INTEGRAZIONE UFFICIO TECNICO DEL GENIO CIVILE

La presente relazione integrativa costituisce la risposta alla lettera prot. N.145617/n.050.050 del 04.06.2009 con la quale l'Ufficio Tecnico del Genio Civile di Area vasta Firenze-Prato-Pistoia-Arezzo, sede di Arezzo, richiedeva all'Amministrazione Comunale di Castel San Niccolò le integrazioni al deposito 3673 del 20.04.2009.

TAV.2 - BORGO ALLA COLLINA - SPEDALE

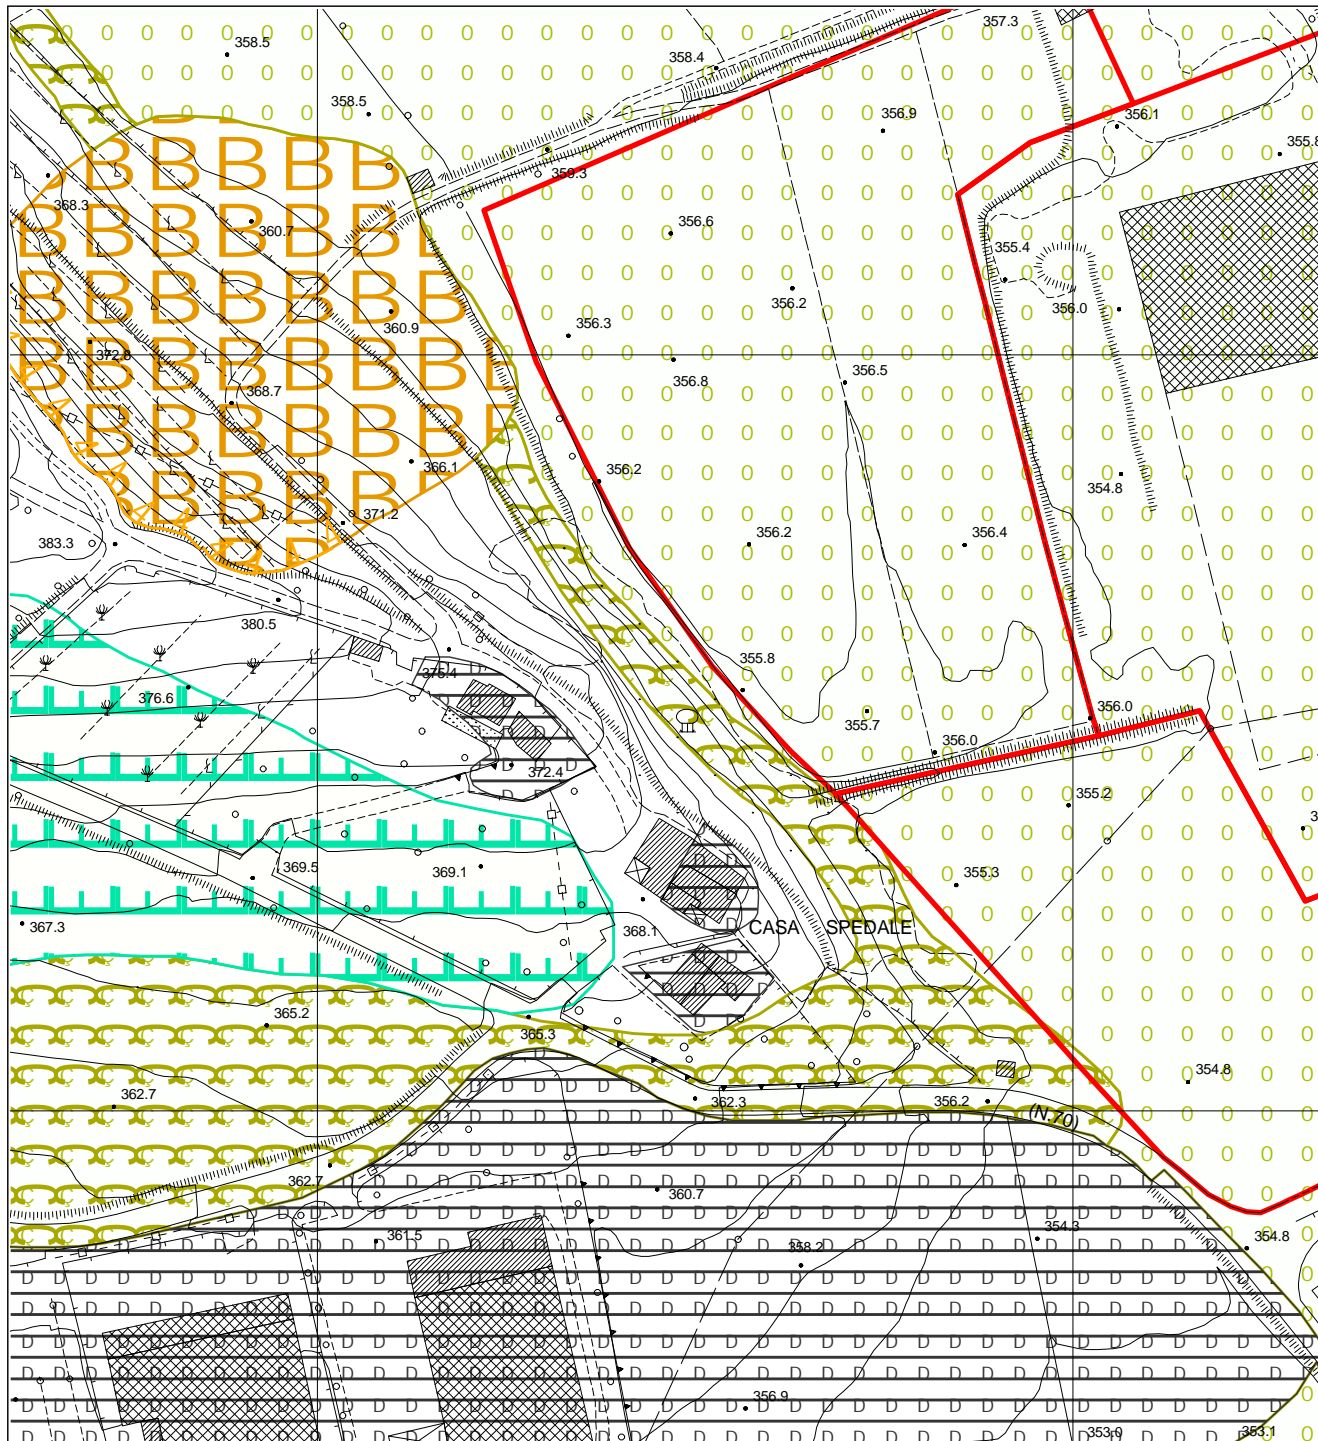
1) TAV.2 BORGO ALLA COLLINA (ESTRATTO I):

- Da controllo della cartografia VEL, si evidenzia che l'area classificata come "zona soggetta a soliflusso generalizzato", in realtà è un'area a ruscellamento. La zona è stata poi oggetto di sopralluogo che ha messo in evidenza la stabilità dell'area e del nucleo abitativo denominato "casa Spedale". Si è pertanto ritenuto opportuno modificare il perimetro e la dicitura della forma geomorfologica in oggetto ai contenuti della cartografia VEL.
- In seguito alle modifiche della carta geomorfologica, sono state aggiornate anche le cartografie di pericolosità geomorfologica, ZMPSL e pericolosità sismica.
